### REALIZZAZIONE DELLE ROTATORIE D'INTERSEZIONE TRA SP 42 - JESOLANA, VIA SAN MARCO, VIA POSTESELE E ADEGUAMENTO DELL'INNESTO TRA SP 42 - JESOLANA E VIA TRINCHET NEL COMUNE DI JESOLO (VE)

REV.	DESCRIZIONE	DATA	TITOLO ELABORATO:
rev. 0	PRIMA EMISSIONE	15/11/2024	RELAZIONE SPECIALISTICA IDRAULICA E VALUTAZIONE DI COMPATIBILITÀ
			NOME FILE: s2005c6i2-0.docx
			SCALA: -

### **PARERE IDRAULICO DEL CONSORZIO DI BONIFICA VENETO ORIENTALE**

**OGGETTO: Realizzazione di due nuove rotatorie d'intersezione di via Roma Sinistra SP42, via San Marco e via Posteselle nel Comune di Jesolo (VE).  
Parere consorziale (Pratica 612/P23)**

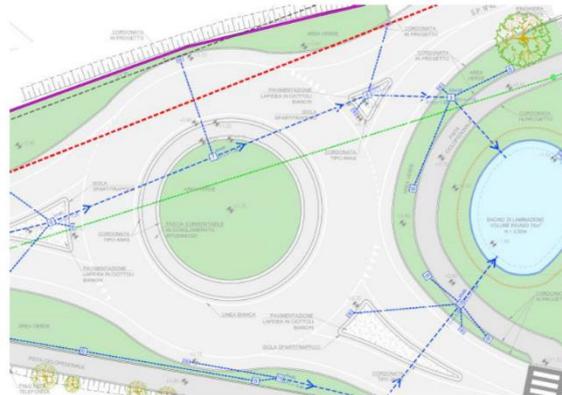
- 2) i volumi di invaso a servizio dell'area oggetto di intervento, a fronte di un coefficiente di deflusso medio di progetto di 0,79, dovranno essere almeno pari a 433 m<sup>3</sup>, corrispondenti a circa 721 m<sup>3</sup>/ha al netto degli invasi minori, individuabili nelle condotte per la raccolta delle acque meteoriche esistenti purché di dimensione almeno pari a 50 cm, in fossi di guardia esistenti, nel bacino di progetto di cui al punto b) e in altre soluzioni progettuali come tubazioni con diametro minimo 50 cm, ulteriori aree a verde con una depressione di almeno 40-50 cm rispetto al piano campagna, vasche interrato o altre soluzioni tecniche equivalenti;

In merito alle aree verdi previste al centro delle due rotatorie, le stesse risultano attraversate da numerosi sottoservizi esistenti che impediscono la realizzazione di aree depresse.

La rotatoria ad ovest è presente la linea interrata elettrica da 400V in gestione a e-distribuzione spa, come illustrato nella seguente immagine estratta dalla tavola delle risoluzioni delle interferenze n°11.4 (linea di colore rosso).

La rotonda ovest risulta invece attraversata dalla rete della acque nere in gestione a Veritas spa, come illustrato nella seguente immagine estratta dalla tavola delle risoluzioni delle interferenze n°11.4 (linea di colore verde).

#### Punto n°4 - Pendenza tubazioni

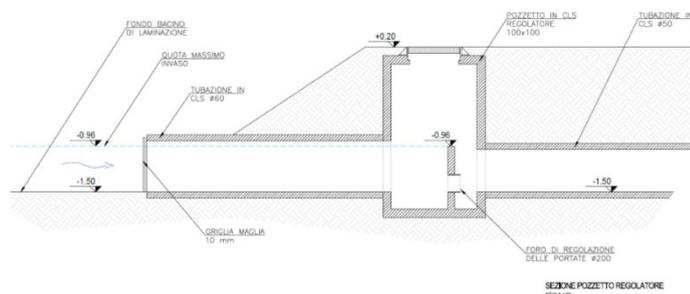
- 4) tutte le condotte dovranno essere caratterizzate da una pendenza non superiore a 0,1%;
- 5) le quote del terreno dell'area oggetto di intervento dovranno essere progettate in modo da evitare lo scorrimento delle acque verso le zone limitrofe, favorendo il deflusso verso le opere idrauliche previste. In alternativa potranno essere realizzate adeguate protezioni;

Le tav. 6.1, 6.2 e 6.3 illustrano la distribuzione planimetrica della rete di raccolta delle acque meteoriche in progetto. Il ramo n°1 rappresenta la dorsale principale di raccolta delle acque e come illustrato nella tav.6.4 Profili longitudinali dal pozzetto n°3 alla pozzetto n°9 è costituito da un collettore in PVC del diametro interno di 50cm con pendenza pari al 0,15%. La scelta della dimensione della tubazione e la relativa

pendenza è condizionata dalla presenza, lungo lo sviluppo, di numerosi incroci con molteplici sottoservizi esistenti, quali rete di distribuzione elettrica, telefonica, gas metano, acquedotto, fontature bianche e nere.

La modifica della dimensione e pendenza della tubazione indurrebbe all'interferenza con i numerosi sottosterzi esistenti, con necessità di risoluzione mediante lo spostamento delle reti interferenti, con conseguente aumento di costi di cui non sussiste capienza di spesa.

#### Punto n°6 – Manufatto di laminazione

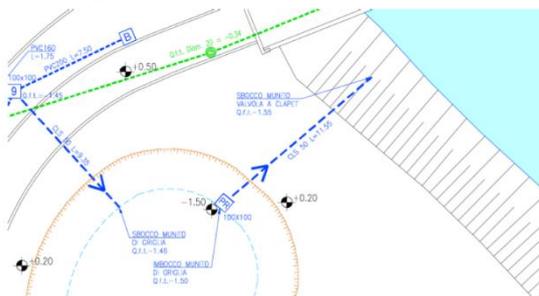
- 6) a monte del punto di scarico nel canale Secondo dovrà essere previsto un manufatto terminale di laminazione costituito da un pozzetto con setto sfiorante e bocca tassata avente sezione corrispondente ad una tubazione DN 20 cm e valvola di non ritorno. Il manufatto di laminazione dovrà essere sottoposto a regolari interventi di pulizia e manutenzione;

Il progetto di gestione delle acque di laminazione prevede il posizionamento di pozzetto di laminazione denominato "PP", posto a monte del punto di scarico, munito di setto sfiorante e bocca tassata avente sezione corrispondente ad una tubazione DN 20cm. Come illustrato nella tavola 6.3, di cui si riporta di seguito l'estratto.

La tubazione di scarico del diametro di 50 cm al canale Secondo è munita di valvola a "clapet" di non ritorno, si veda la tavola 6.3.
